*Parco eolico
"Spinazzola"
Progetto Definitivo*

Relazione Proposta di Variante

Elaborato: SPN-1.46-A_proposta di Variante

Figura 1 – Layout impianto su ortofoto con taglio di AG09

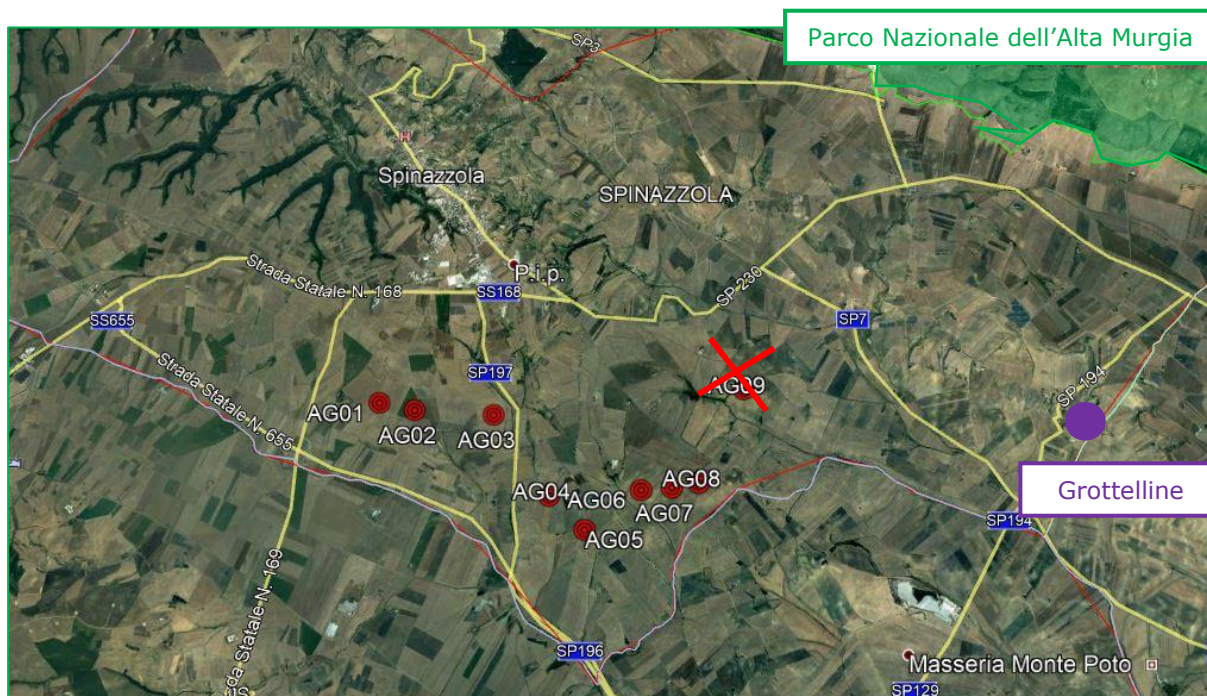
L'eliminazione dell'aerogeneratore AG09 riduce la lunghezza globale del progetto e la lunghezza del cavidotto infra-parco; la distanza dell'impianto dalle masserie presenti in zona, dal Costone Murgiano e soprattutto dal sito archeologico "Grottelline" invece aumenta notevolmente. Tutti aspetti che migliorano non poco l'impatto che il progetto avrà nel paesaggio circostante.

Figura 2 – Differenza dimensionale turbina 181 m e turbina 161 m

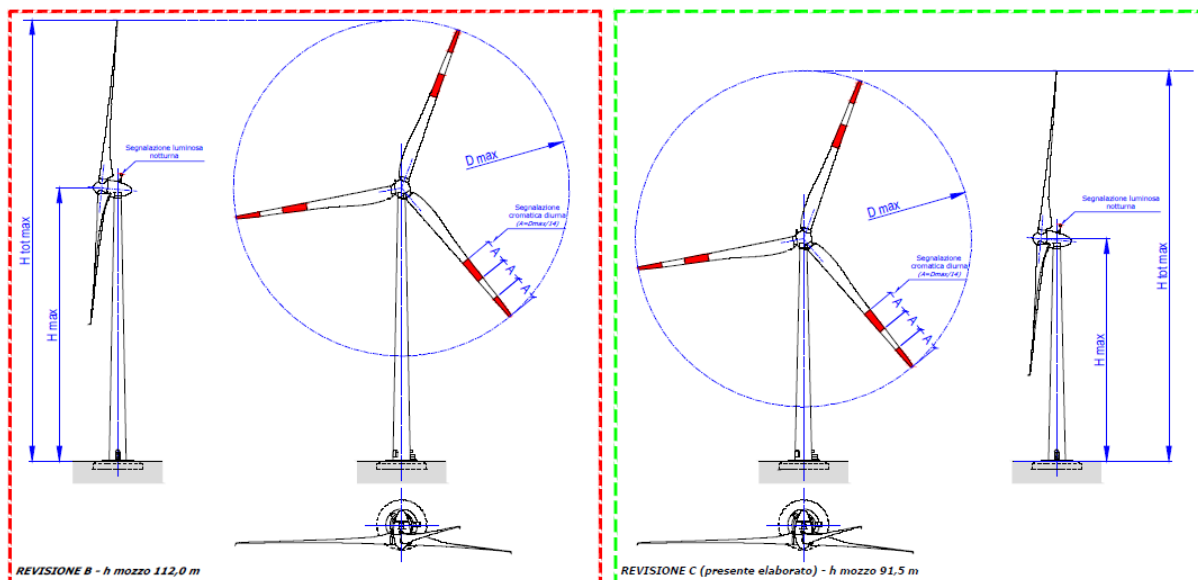
La riduzione dell'altezza massima al mozzo di 20 m, portando quindi l'altezza totale dell'aerogeneratore da 181 a 161 m, garantirà dei miglioramenti dal punto di vista paesaggistico, perché in termini di prospettiva, permetterà di ridurre la percezione dell'impianto da tutti i punti visuali indicati dagli Enti.

Figura 3 – Cavidotto approvato da CT VIA e interferenza tratturi

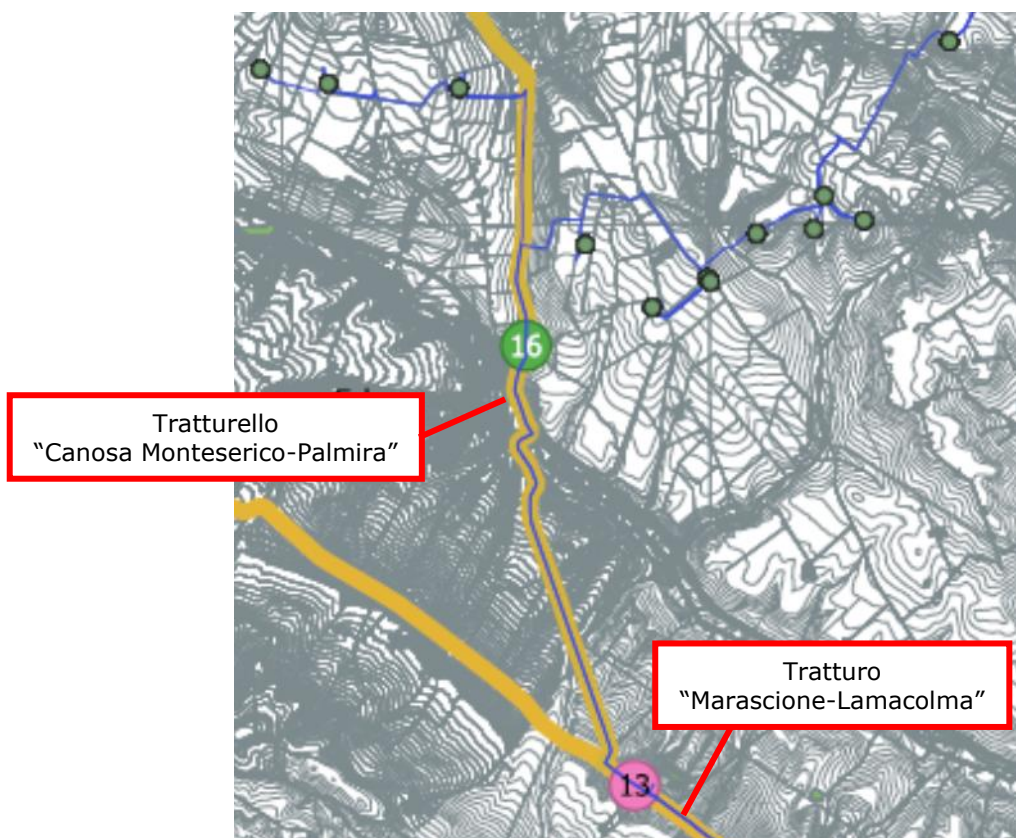
Al fine di evitare l'interferenza con i tratturi che interessano l'area vasta intorno all'impianto, nello specifico il Regio Tratturello "Canosa Monteserico-Palmira" ed il Tratturo "Marascione-Lamacolma", si è ritenuto opportuno modificare il tracciato del cavidotto infra ed extra parco.

Figura 4 – Tracciato cavidotto - vecchia (rosso) e nuova soluzione (magenta)

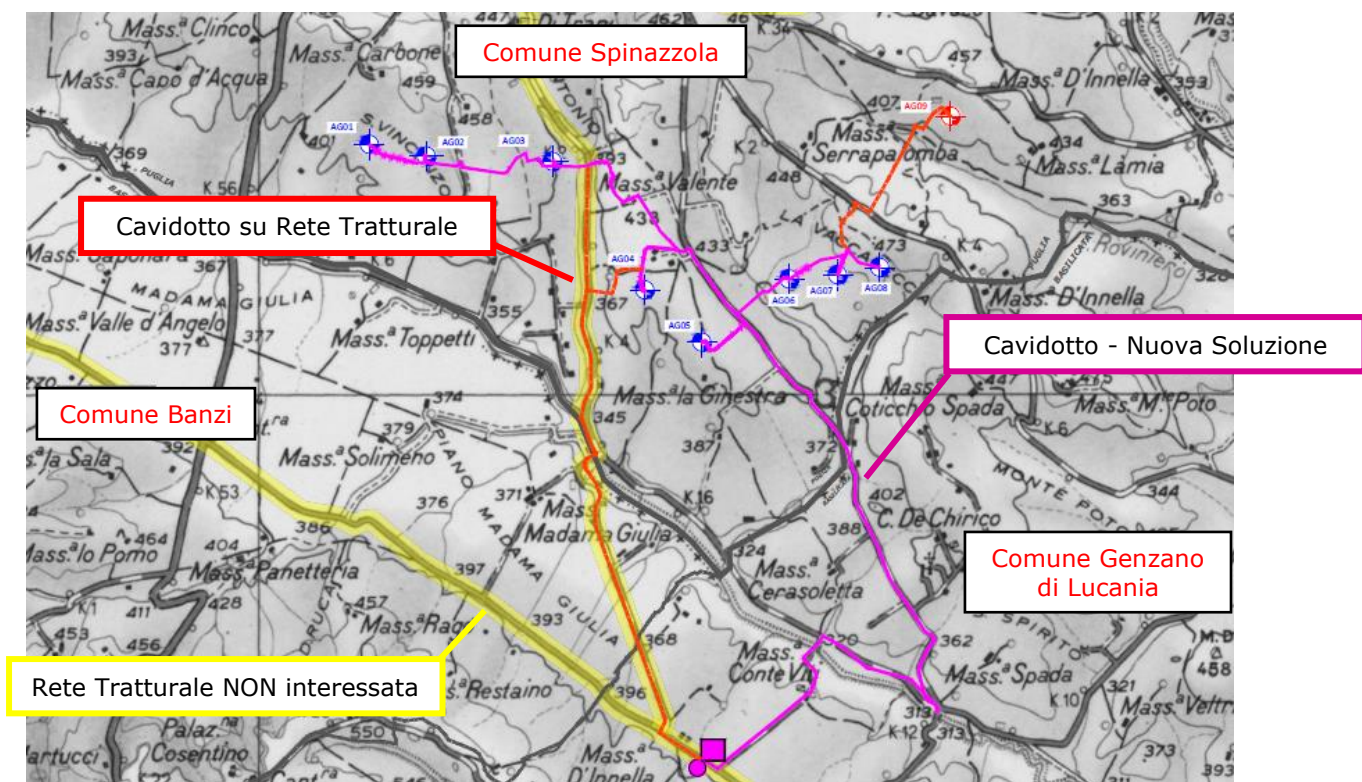
Il nuovo tracciato del cavidotto, a differenza del precedente, oltre alla porzione infra-parco, invece di utilizzare la rete tratturale, interesserà la viabilità ordinaria ed in particolare la Strada Comunale denominata "Spinazzola-Montepeloso" per poi diventare in regione Basilicata la SP128 e proseguire sulla SP196 entrando infine dentro aree private e seguendo la viabilità bianca di servizio dell'azienda agricola (vedi fig. 4).

Il cavidotto presentato nel progetto approvato dal CTVIA ha le seguenti caratteristiche:

RAMO 1 (da AG01 ad AG03): lunghezza 9.052 m – sez. cavo 300 mmq

RAMO 2 (da AG04 ad AG09): lunghezza 13.708 m – sez. cavo 630 mmq

La nuova soluzione presenta le seguenti caratteristiche:

RAMO 1 (da AG01 ad AG04): lunghezza 14.584 m – sez. cavo 630 mmq

RAMO 2 (da AG04 ad AG08): lunghezza 11.230 m – sez. cavo 300 mmq

A fronte di un leggero incremento della lunghezza del cavo, che determinerà un incremento di perdite elettriche del tutto trascurabile, si avrà una sostanziale equivalenza della lunghezza complessiva dello scavo dovuta al fatto che i due rami, per la maggior parte del loro percorso, viaggeranno in parallelo ed interesseranno lo stesso scavo.

Figura 5 – Attraversamento Tratturello "Canosa Monteserico-Palmira"

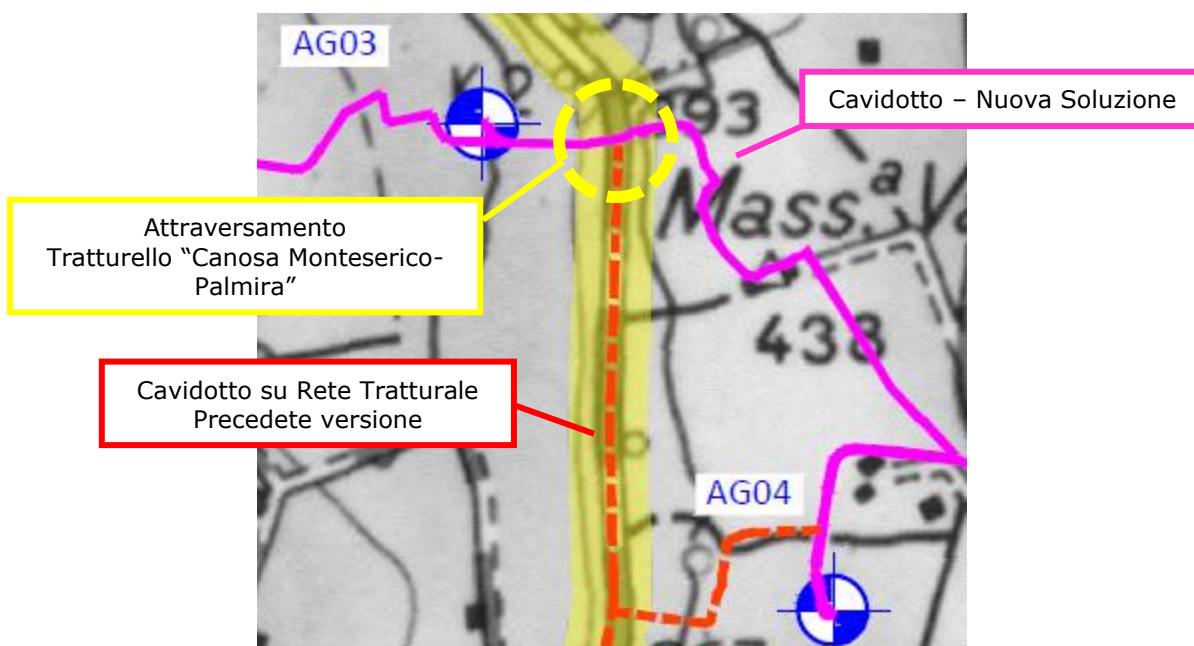
Il nuovo percorso permette di non creare parallelismi con i tratturi esistenti; le uniche due interferenze riguarderanno l'attraversamento del Tratturello "Canosa Monteserico-Palmira" per collegare la turbina AG03 alla turbina AG04 (vedi fig. 5) e l'attraversamento del Tratturo "Marascione-Lamacolma" al fine di collegare la SSE di trasformazione con la Cabina Primaria TERNA denominata "Genzano" (vedi fig. 6).

Figura 14 - PTCP sistema ambientale e paesaggistico – rete ecologica: connessioni ecologiche terrestri. Il cerchio nero indica la posizione di AG9

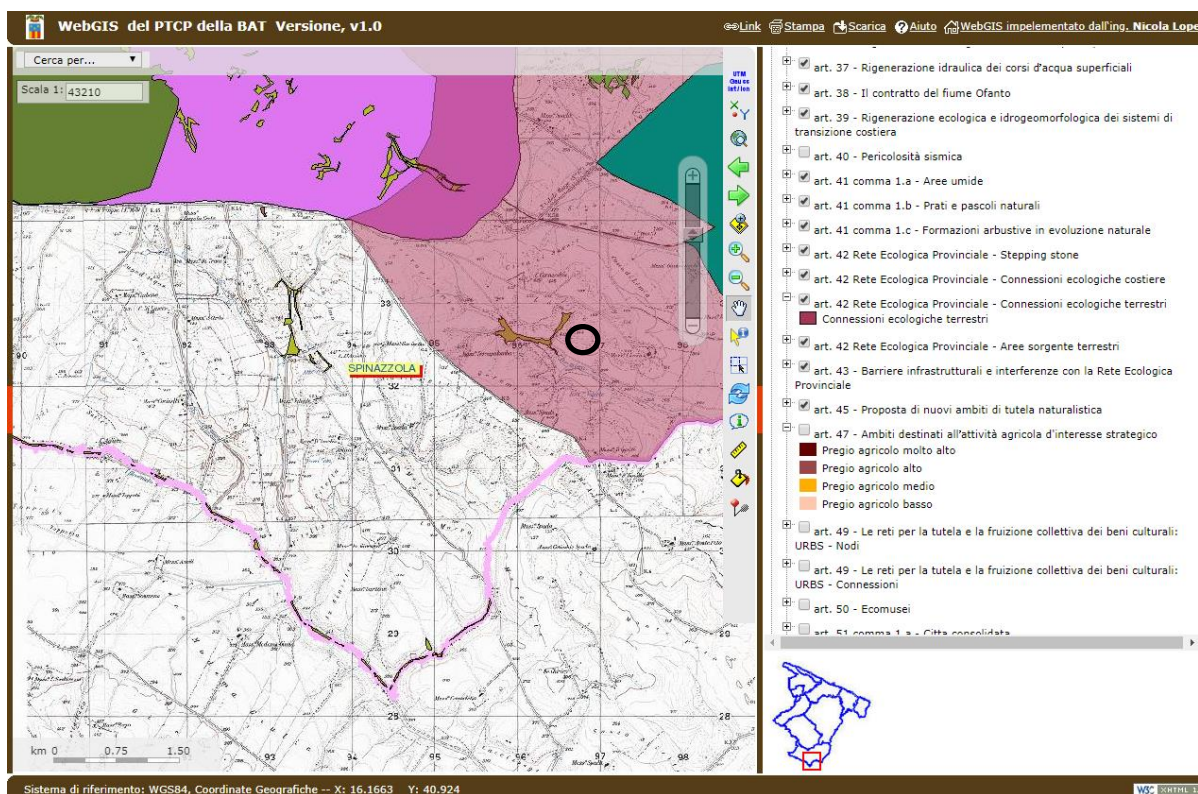
La **rete ecologica provinciale** interessa l'area solo limitatamente alla turbina n.9 e solo per la connessione ecologica terrestre. Andando ad eliminare questa turbina il progetto non interesserà più la rete ecologica provinciale.
